Znak postępowania: 01/PN/2021

dot. postępowania o udzielenie zamówienia publicznego w trybie przetargu nieograniczonego na „Wykonanie dla SP ZOZ MSWiA w Kielcach, im. św. Jana Pawła II robót budowlanych, dostawy, montażu i instalacji kompletnej zabudowy bloku operacyjnego wraz z wyposażeniem oraz kompletnym systemem informatycznym zarządzania blokiem w ramach Projektu: „Budowa bloku operacyjnego wraz z oddziałami szpitalnymi oraz połączenie go łącznikiem z budynkiem Polikliniki Samodzielnego Publicznego Zakładu Opieki Zdrowotnej MSWiA w Kielcach, przy ul. Wojska Polskiego 51, adaptowanym i dostosowywanym do wymogów prawnych”

SP ZOZ MSWiA w Kielcach im. św. Jana Pawła II działając na podstawie art. 135 ust 2 ustawy Prawo zamówień publicznych z dnia 11 września 2019 r. (Dz. U. z 2019, poz. 2019 ze zm.), udziela odpowiedzi na następujące pytania, zadane do wyżej wymienionego postępowania.

Rysunek poglądowy.

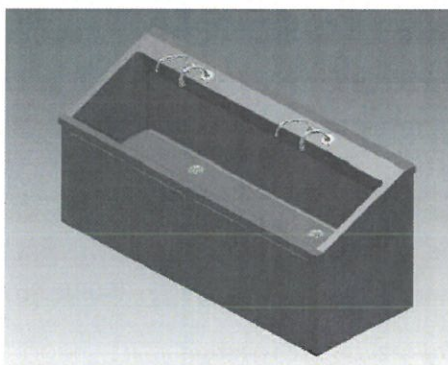
**Pytanie 46** „Myjnia chirurgiczna dwustanowiskowe do pomieszczeń przygotowania personelu bloku operacyjnego – 4 szt.; pom. 4/23 (1 szt.), 4/28 (2 szt.), 4/35 (1 szt.).

Czy Zamawiający dopuści myjnię chirurgiczną dwustanowiskową z kolanowym podajnikiem mydła i wody. Myjnia wykonana ze stali nierdzewnej w gatunku 1.4301, wolno stojąca z możliwością zamontowania na ścianie. Myjnia wyposażona w standardowy syfon z tworzywa.

Głębokość komory 300 mm. Wyposażeniu: podajniki kolanowe wody i mydła, czas wypływu wody i mydła do regulacji - 0,25 s - 12 min, termostat do wody - zakres temperatury - 35 C - 41 C, wylewki chromowane. Dodatkowe akcesoria montowane do ściany: podajniki szczotek – 2 szt., podajniki ręczników papierowych – 2 szt., dozownik automatyczny do mydła – 2 szt., dozownik automatyczny do płynu dezynfekcyjnego – 2 szt.. Nad umywalnią szafka ze stali szlifowanej w gatunku 1.4301 (304) z frontem z lustrem lub szklanym panelem dekoracyjnym. Wymiary: 1600x635x1170 mm. Myjnie chirurgiczne kompatybilne z systemem panelowej zabudowy pomieszczeń przygotowania pacjenta oraz innymi elementami wbudowanymi w ściany. Myjnie dopasowane do zabudowy i innych elementów pod względem użytkowym i estetycznym

**Odpowiedź:** *Nie, Zamawiający pozostawia wymóg bez zmian*
